コーニングインターナショナル株式会社
ライフサイエンス事業部**Corning® ハイパーフラスコのキャップ仕様変更のご案内**

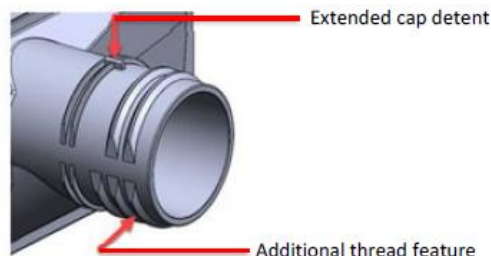
キャップの回転止めの形状と位置が変更になります。変更後は、回転止めが現在の位置の180°手前でキャップに係合します。また、キャップの噛み合わせを維持するためのネジ山も追加されます。

本変更は、キャップが密閉されることにより発生する輸送時の破損を防ぐためのものです。
